INA INFORMAZIONE TECNICA

Tendicinghia 534 0110 20

Differenze visive

Figura 1: Versione precedente

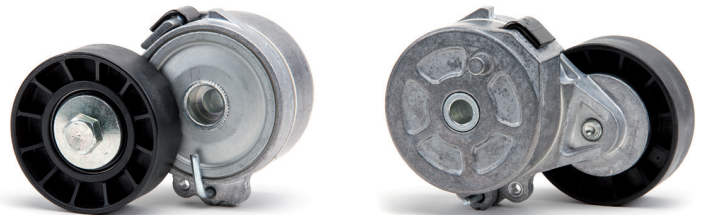
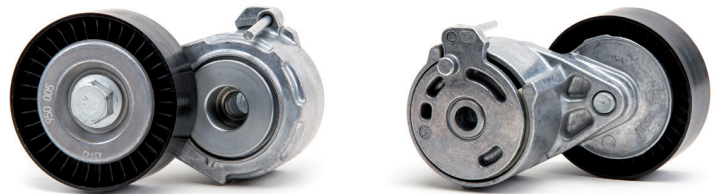
In virtù della continua evoluzione dei nostri prodotti, il tendicinghia con numero articolo 534 0110 20 è stato modificato.

Il presente servizio informazione mostra le caratteristiche visive della versione sinora utilizzata (Figura 1) e di quella nuova (Figura 2).

Le due versioni si differenziano esclusivamente per l'aspetto esteriore, entrambe soddisfano le specifiche tecniche e possono essere impiegate senza restrizioni.
